Reykjavík, 20.mars 2025 HV
USK25010160

Bjóla 1 og 2 – Byggingarleyfisumsókn

Bjóra 2

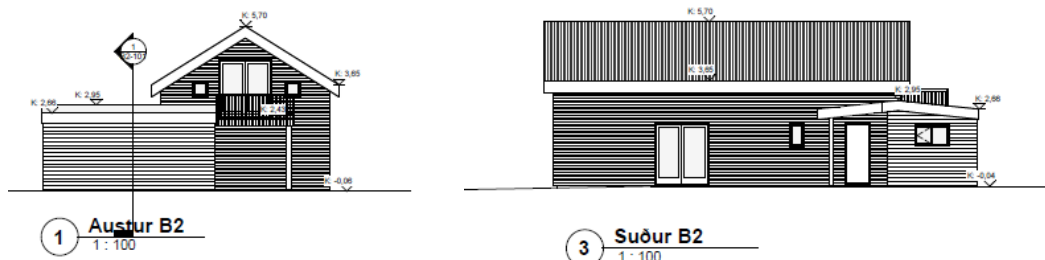
- Uppdrættir sýna ekki rétta mynd af húsunum eftir breytingar
- Minjastofnun heimilar ekki glugga úr plasti né áklædda timburglugga í friðuð hús
- Minjastofnun fer fram á að bárujárnsklæðning verði gerð lóðrétt, staðsetning glugga í veggjum leiðrétt og allur frágangur umhverfis glugga, hurða og þakkanta verði samkvæmt hefðbundnum frágangi á bárujárnsklæddum húsum.
- Gluggar skulu vera hefðbundnir krossgluggar.
- Óheimilt er að raska fornleifum, nema með leyfi Minjastofnunar Íslands.
- Ekki er gerð athugasemd við þær viðbyggingar sem hafa verið gerðar.

- Uppfæra þarf teikningar í samræmi við athugasemdir Minjastofnunar.
